**Nuovo impianto di recupero della FORSU  
con produzione di biometano e compost  
in Comune di Cavaglià (BI), loc. Gerbido**

**Risposte alle osservazioni e ai chiarimenti  
pervenuti da altri Enti e Associazioni**

**Aprile 2020**

Schema completo/dettagliato

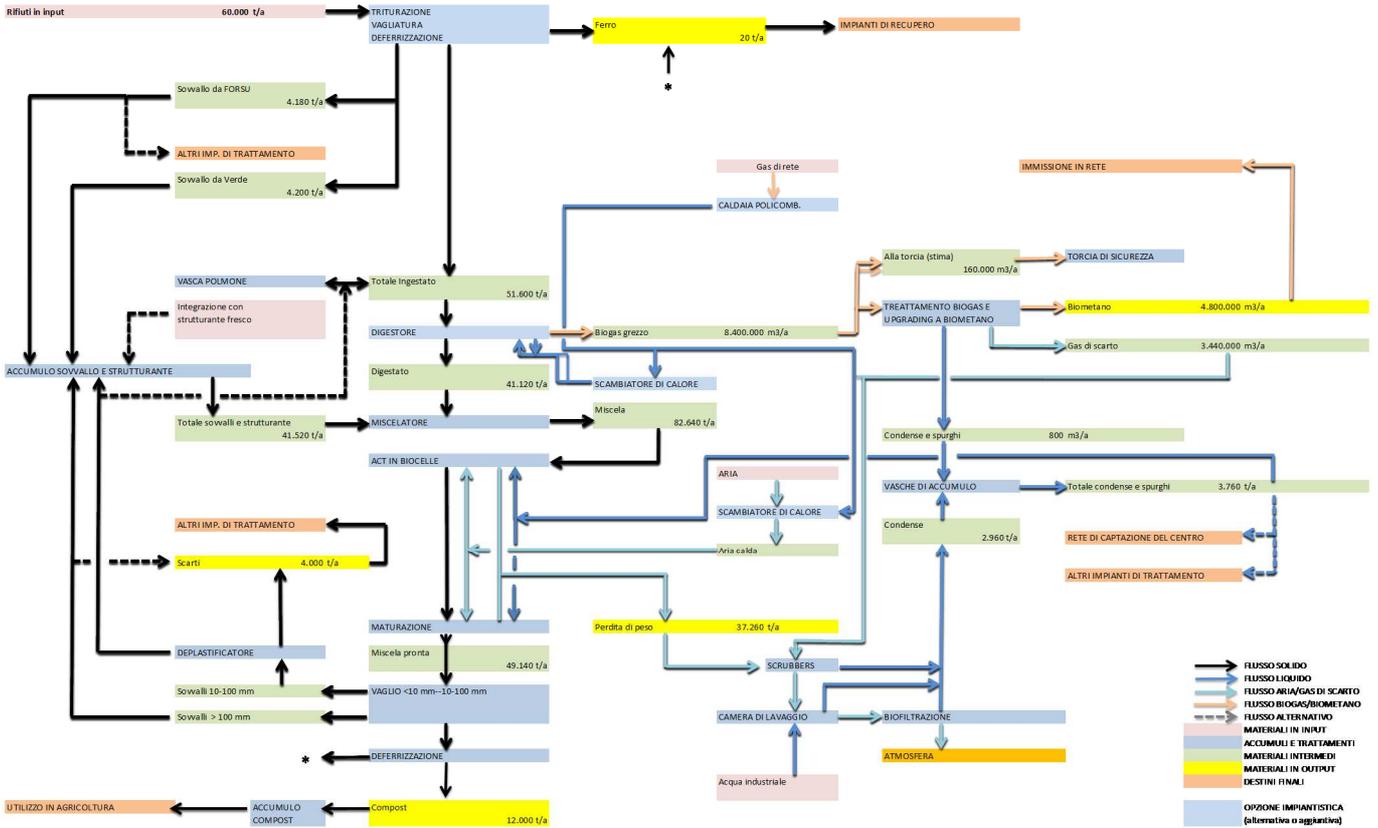
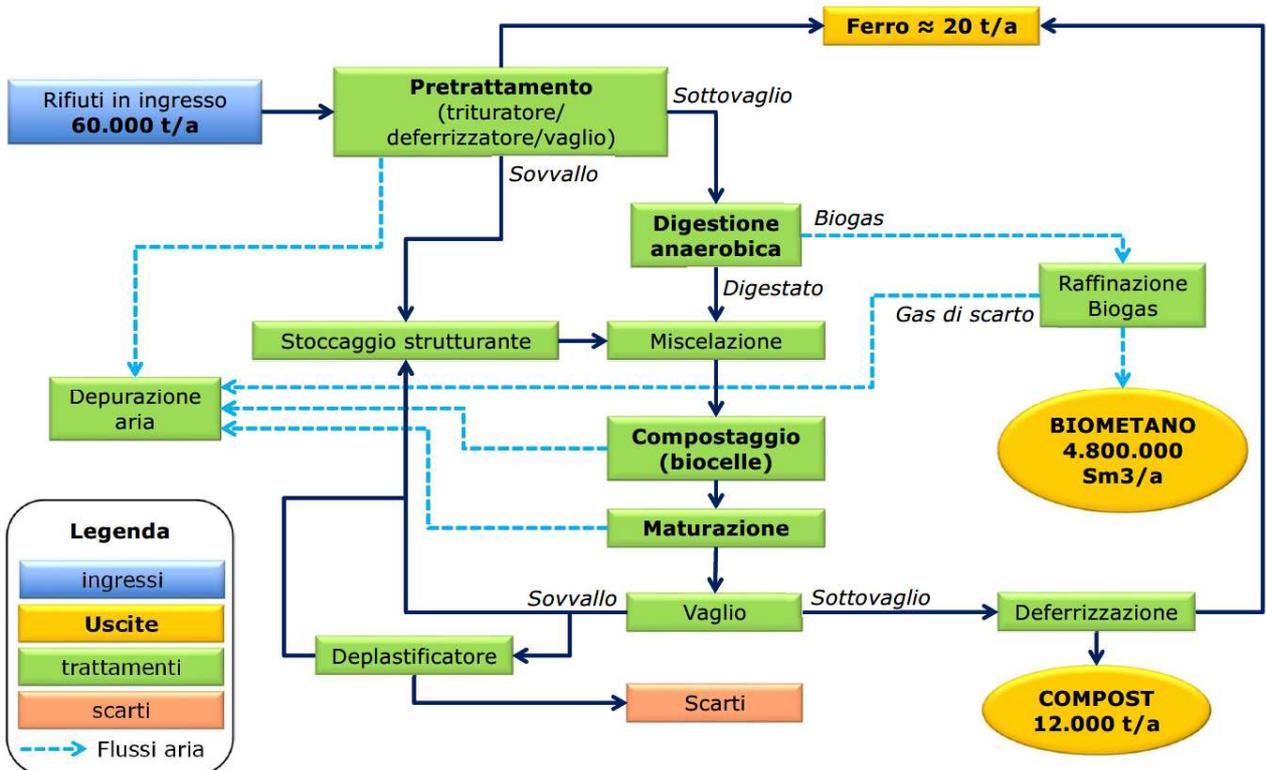
**1)Manca un chiaro bilancio di massa.** Infatti:

mentre entrano nell' impianto 60.000 ton/ a di rifiuti organici, all' uscita dell' impianto viene dichiarata una “ **perdita di peso**” di **ben 33.500 ton/ a**, cioè di più della metà della massa entrante. Supponiamo che questa “ perdita di peso” se ne vada nell' atmosfera, ma **come è composta?** Il Proponente dichiara che dal processo di raffinazione dei 8.400.000 Sm<sup>3</sup>/ a di biogas si ricavano 4.800.000 Sm<sup>3</sup>/ a di biometano. Quindi si ricava la differenza di 3.600.000 m<sup>3</sup>/ a di CO<sub>2</sub>. Tradotto in peso, avremmo **in uscita c.a. 3.400 ton/ a di CH<sub>4</sub> e c.a. 9.900 ton/ a di CO<sub>2</sub>!** Ma quali sostanze sono comprese nelle 33.500 – 9.900 = 23.600 ton/ a? Una buona parte dovrebbe essere costituita da vapore d' acqua, ma quali altri composti sarebbero presenti nelle emissioni in atmosfera, e tra questi quali possono essere nocivi?

**2)Se queste considerazioni sono corrette, questo sarebbe un impianto di produzione di gas climalterante CO<sub>2</sub> in quantità tripla( 9.900 ton/ a) rispetto alla produzione di CH<sub>4</sub> ( 3.400 ton/ a).**

**3)Non dobbiamo dimenticare inoltre che le c.a. 3.400 ton/ a di CH<sub>4</sub> all' uscita dell' impianto, quando verranno bruciate, produrranno ulteriori c.a. 9.400 ton/ a di gas climalterante CO<sub>2</sub>.**

**4)La resa in compost del processo è modesta, solo 12.000 ton/ a, pari al 20 % del materiale entrante.** La resa in compost degli impianti di fermentazione aerobica di nostra conoscenza è del 30- 35 %, cioè superiore di 10- 15 punti. E' evidente nel progetto di questo impianto che il carbonio presente nei rifiuti organici in entrata, anziché ripresentarsi nel compost per arricchire i terreni agricoli, se ne va in atmosfera come anidride carbonica per riscaldare il Pianeta.

In merito al bilancio di massa si riportano due estratti immagine relativi allo schema di flusso come presentati nel Cap. 3.15 “Schema di flusso e bilancio di massa” della Relazione tecnica di progetto (schema più completo/dettagliato, con bilancio di materia) e nella Sintesi non tecnica (schema semplificato).

Le 37.260 t/a di perdita di peso sono riferite al solo compostaggio. Tale perdita di peso si riferisce al vapore acqueo estratto ed in minor misura dalla degradazione della sostanza organica che, sotto l'azione dei batteri aerobici, lega il carbonio organico all'ossigeno apportato dal flusso di aria forzata che irroro i cumuli della massa in trattamento e produce CO<sub>2</sub>.

La massa che entra nel compostaggio è una miscela di digestato e strutturante e risulta di 82.640 t/a con una umidità media del 55-60%. Alla fine del processo di compostaggio la massa rimanente risulta di 49.140 t/a, con un'umidità media compresa tra il 35 e 40%. Tale massa rimanente deve essere sottoposto ad operazioni meccaniche per separare lo strutturante che è ricircolato e gli scarti (principalmente plastiche e metalli) che devono essere smaltiti.

La resa di compost del 20% è un dato tipico comune a tutti gli impianti che accoppiano la digestione anaerobica al successivo compostaggio del digestato.

Estratto della zonizzazione acustica del Comune di Cavaglià in cui ricade l'impianto di progetto

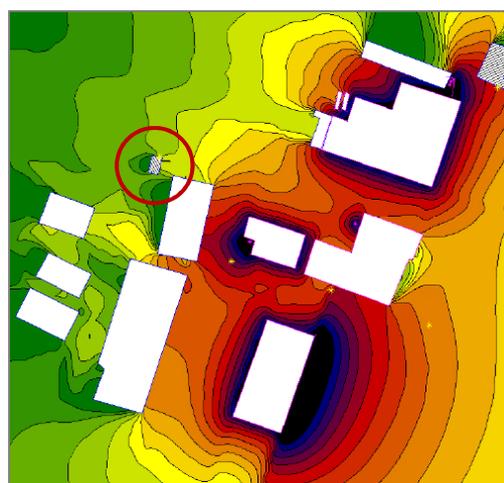
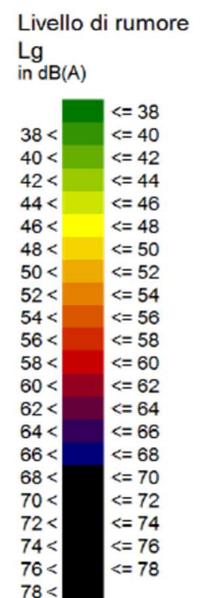
Dallo studio acustico sembra che non sia stato quantificato il rumore già esistente, comparato con quello previsto in modo da poter confrontare la situazione pre e post-opera e calcolare eventualmente il relativo differenziale su tutti i recettori dell'area.  
 Da valutare la situazione complessiva dell'area, includendo gli impianti ancora non operativi, per esempio l'impianto per la produzione di combustibile Solido Secondario (posto a pochi metri dallo stabilimento in progetto) e l'impianto di triturazione macerie (situato a poche centinaia di metri).

Dal punto di vista della rumorosità, la classificazione acustica del Comune di Cavaglià inserisce l'area in cui ricade l'impianto in oggetto in classe VI "Aree esclusivamente industriali", come riportato nell'estratto immagine qui a fianco, cui corrisponde un valore limite di emissione pari a 65 db(A) per il periodo diurno e per quello notturno. Il principale impatto acustico previsto è legato alla realizzazione dei fabbricati all'interno dei quali avverrà il trattamento della FORSU, impatti limitati nel tempo e del tutto analoghi a quelli di un normale cantiere civile. Verrà altresì richiesto ai fornitori di garantire i più bassi livelli di emissione acustica dei macchinari secondo le MTD raggiungibili, anche con sistemi di contenimento acustico localizzati sui singoli macchinari destinati a funzionare nel capannone.

Dal Documento previsionale di impatto acustico, predisposto e protocollato unitamente all'istanza di Valutazione d'Impatto Ambientale (VIA), si dichiara che verranno rispettati i limiti di emissione ed immissione e che gli incrementi differenziali previsti ai recettori potenzialmente interessati dall'intervento saranno limitati entro i termini di legge; tutti i livelli sonori emessi sono previsti al di sotto dei limiti associati alla classe acustica assegnata per ciascun recettore per il periodo di attività. In particolare, in corrispondenza dell'unico recettore che risulta ad oggi essere abitato presente nell'area non residenziale/industriale a Nord-Ovest dell'impianto, lungo Via Abate Bertone, si desumono valori di rumore nell'intorno dei 40-45 dB(A) con l'impianto FORSU post operam/in esercizio.

Valori di concentrazione orarie di picco di odore al 98° percentile su base annuale

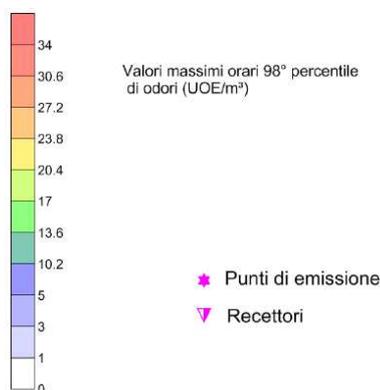
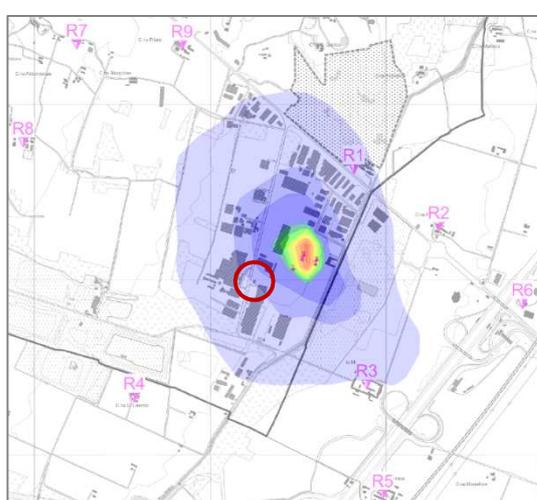
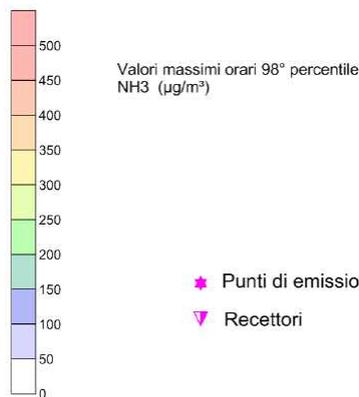
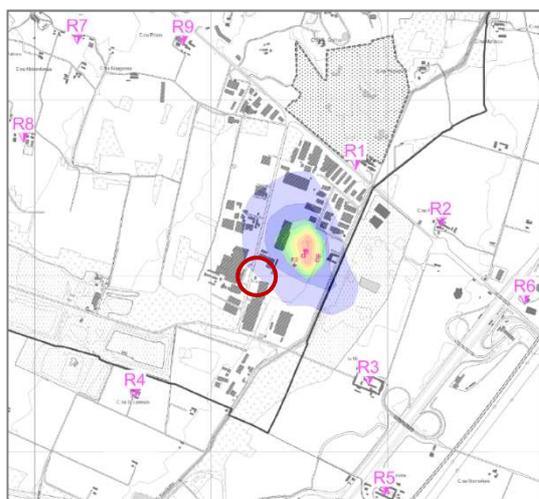
Per i recettori individuati, l'impatto odorigeno viene considerato 'accettabile', cioè è sicuro che odori se ne sentiranno come riportato da Tavola 1 (Dispersione delle sostanze odorigene).

Il progetto e la relativa modellazione effettuata prevede gli odori e l'ammoniaca come principali inquinanti; in particolare, per gli odori il valore massimo di concentrazione in emissione è pari a 300 U.O./m<sup>3</sup> di aria emessa, mentre per l'NH<sub>3</sub> è di 10 mg/Nm<sup>3</sup>. Tali valori si basano sull'esperienza maturata in impianti analoghi e sono conformi ai valori di emissione associati alle ultime/recenti BAT relative per le attività di gestione dei rifiuti, pubblicate ad agosto 2018 (decisione esecuzione 2018/1147 della Commissione UE), che prevedono il rispetto di 200-1.000 U.O./Nm<sup>3</sup> per la concentrazione degli odori o 0,3-20 mg/Nm<sup>3</sup> per l'ammoniaca.

L'analisi dell'impatto sul territorio delle emissioni generate dall'impianto in progetto è stata effettuata mediante l'utilizzo del modello matematico di dispersione non stazionario Calpuff, realizzato dalla Earth Tech Inc. per conto del California Air Resource Board e dell'US-EPA, ed ha preso in considerazione il biofiltro, ovvero lo stadio finale della catena di deodorizzazione previsto nell'impianto di progetto, quale principale sorgente areale di sostanze odorogene, oltre che di ammoniaca. Il modello simula la propagazione nell'aria dei principali inquinanti consentendo di valutare gli effetti sul territorio in termini di concentrazione di inquinanti nell'aria e ricadute al suolo.

I risultati ottenuti dalle simulazioni modellistiche elaborate prevedono valori massimi di concentrazione al suolo inferiori alle soglie olfattive di riferimento, associati allo scenario di emissioni in condizioni di esercizio ipotizzato cautelativamente al massimo inquinamento potenziale. L'impatto odorogeno derivante è sostanzialmente accettabile (SIA, Cap. 4.1.7 "Risultati: emissioni - diffusione e ricadute", pagg. 155-158).

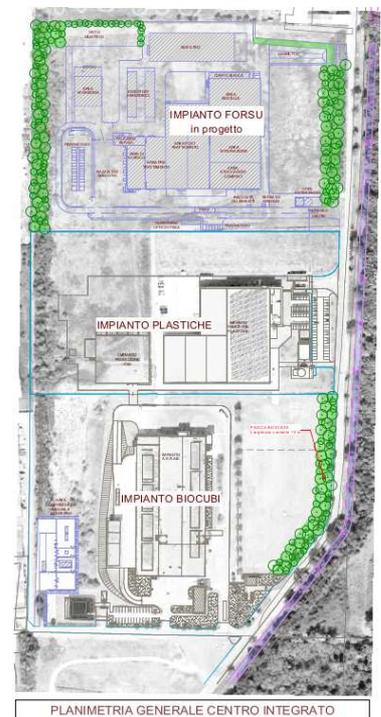
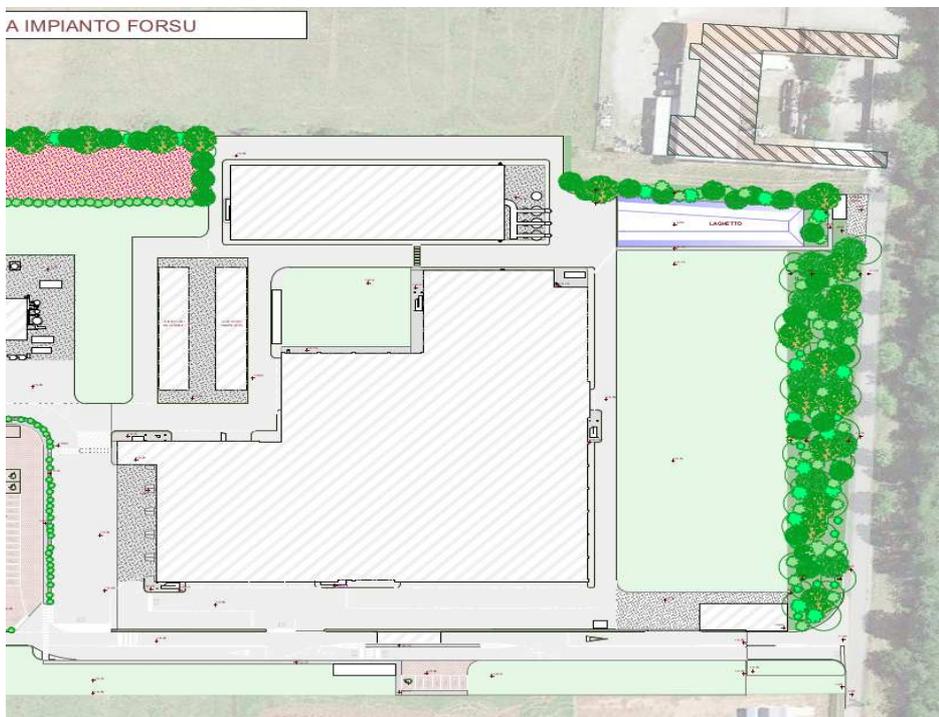
*SUOLO e SOTTOSUOLO: L'Organo Tecnico prende atto di quanto il proponente afferma in merito alle risorse qui esaminate e cioè che i potenziali impatti sulle componenti, dovuti alle operazioni di livellamento del terreno, escavazione per le fondazioni, realizzazione di opere viarie, non apporterebbero modifiche morfologiche all'area se non una lieve variazione della pendenza del terreno per l'insediamento del fabbricato e che non si avrebbe produzione di terre e rocce da scavo in quanto il terreno asportato verrebbe riutilizzato in loco.*

*Rimane però da sottolineare - a giudizio dell'A.R.P.A. Dip.to Piemonte NE sede di Biella, componente del nucleo fissa dell'Organo Tecnico Provinciale - come il proponente non affronti l'argomento da un punto di vista ecosistemico. Infatti, sebbene la modifica riguardi un'area il cui uso è già previsto dal P.R.G.C., l'A.R.P.A. rimarca che la realizzazione del progetto causerebbe consumo di suolo e la conseguente perdita di servizi ecosistemici.*

Come argomentato nel SIA, la zona direttamente interessata dal progetto in esame è localizzata in un settore intensamente urbanizzato, ricompreso in un'area industriale, alcune discariche, il Polo Tecnologico e alcune aree dedicate alle attività di escavazione.

A fronte di tale contesto d'inserimento ambientale e territoriale, che rappresenta una scelta/criterio localizzativo preferenziale per l'attività di progetto, non si ritiene particolarmente significativa/necessaria la realizzazione di misure di mitigazione e/o compensazione per le matrici ambiente e suolo; **l'area ad oggi non ha alcun valore**
